DECRETO DEL PRESIDENTE N. 152 DEL 07/08/2023

ESAME DELLA VARIANTE AGLI STRUMENTI URBANISTICI DEL COMUNE DI REGGIO EMILIA NELL'AMBITO DEL PROCEDIMENTO DI AUTORIZZAZIONE DEL PROGETTO "LINEA MT PRATO: COSTRUZIONE DI NUOVA LINEA ELETTRICA A 15 KV IN CAVO SOTTERRANEO A SEGUITO DEMOLIZIONE TRATTO AEREO IN CONDUTTORI NUDI, IN VIA LENIN LOCALITÀ GAVASSA" NEL COMUNE DI REGGIO EMILIA

OGGETTO: Valsat della variante agli strumenti urbanistici del Comune di Reggio Emilia per l'inserimento negli elaborati grafici del tracciato di nuova linea elettrica a 15 kV in cavo sotterraneo denominata "Linea MT Prato" a seguito di demolizione tratto aereo in conduttori nudi, in via Lenin località Gavassa in Comune di Reggio Emilia, nell'ambito del procedimento di cui alla LR n. 10/1993 – rapporto istruttorio.

ATTRAVERSAMENTO INFERIORE
TRATTA A-B

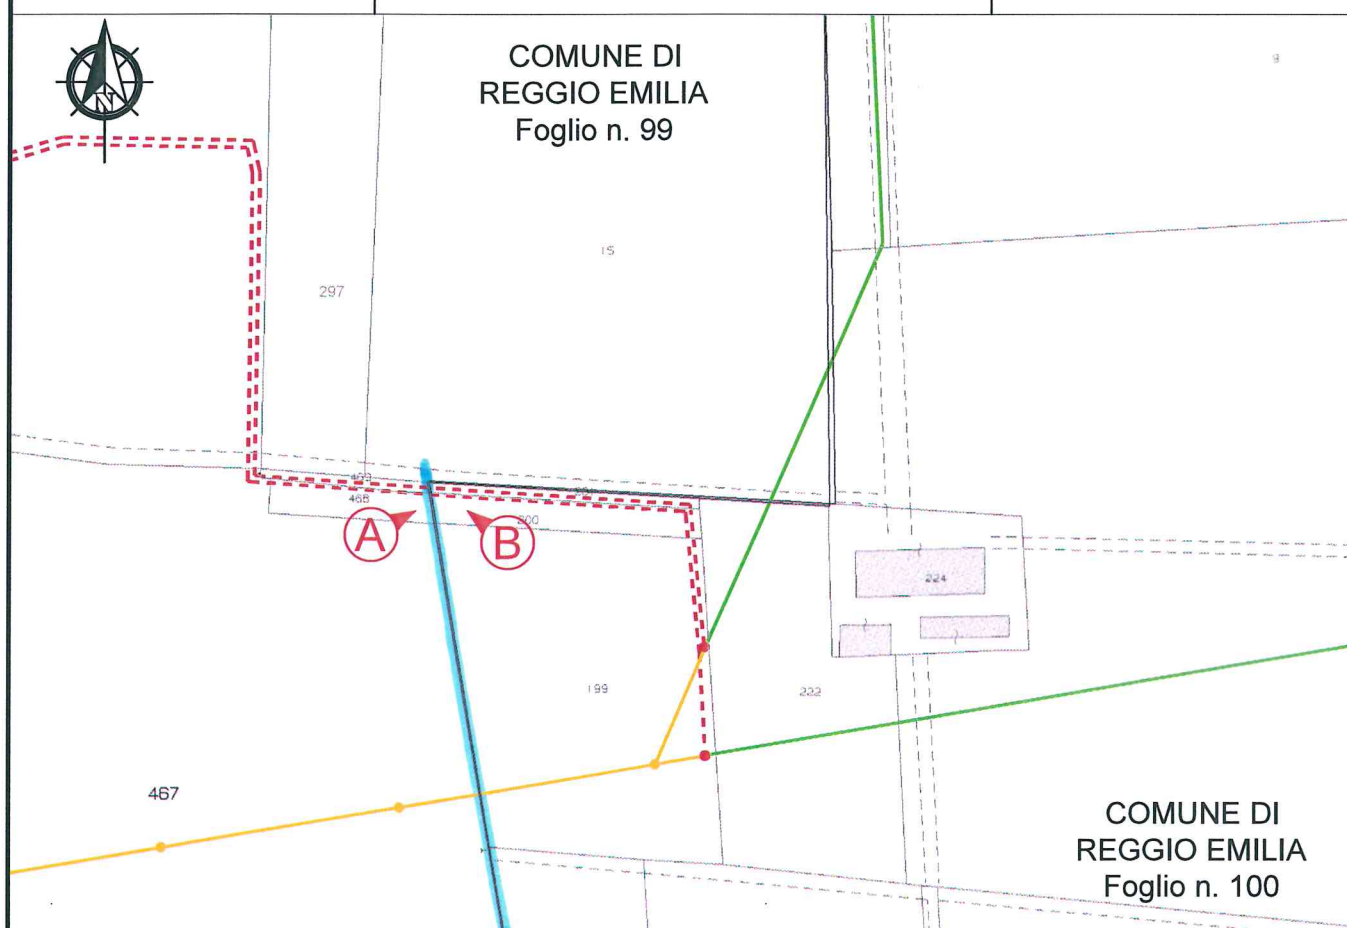
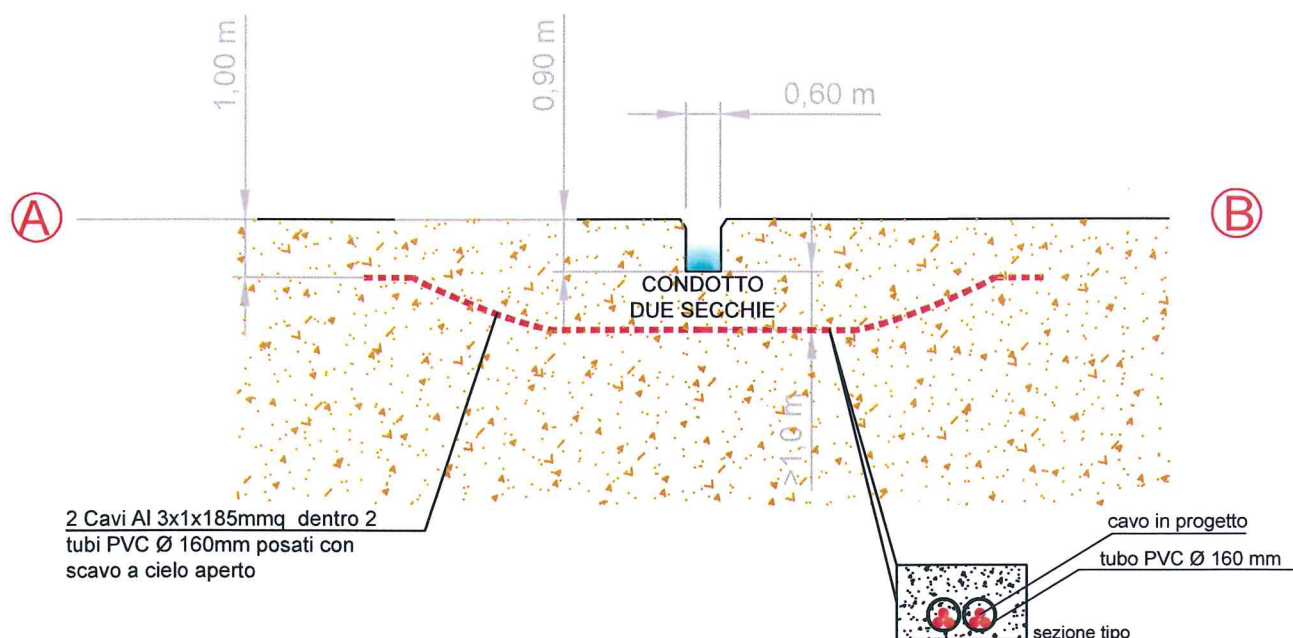
per la realizzazione della seguente opera: **ATTRAVERSAMENTO INFERIORE CON LINEA ELETTRICA INTERRATA IN CAVO ISOLATO A 15 KV DEL CONDOTTO DUE SECCHIE, IN VIA LELIN, LOC. GAVASSA, TRA IL MAPPALE 467 DEL FOGLIO 99 ED IL MAPPALE 199 DEL FOGLIO 100 IN COMUNE DI REGGIO EMILIA - NUOVA LINEA MT PRATO (Prat. n. 3578/7-3365 - Codice Rintracciabilità 225209190 - Aut. 2203940).**

Prescrizioni specifiche per l'opera: l'attraversamento sarà eseguito in sub alveo con due cavi protetti in guaina PVC Ø 160 mm e getto in cls, alla profondità di 2,00 m dal fondo del canale. L'attraversamento sarà segnalato da apposita palina.
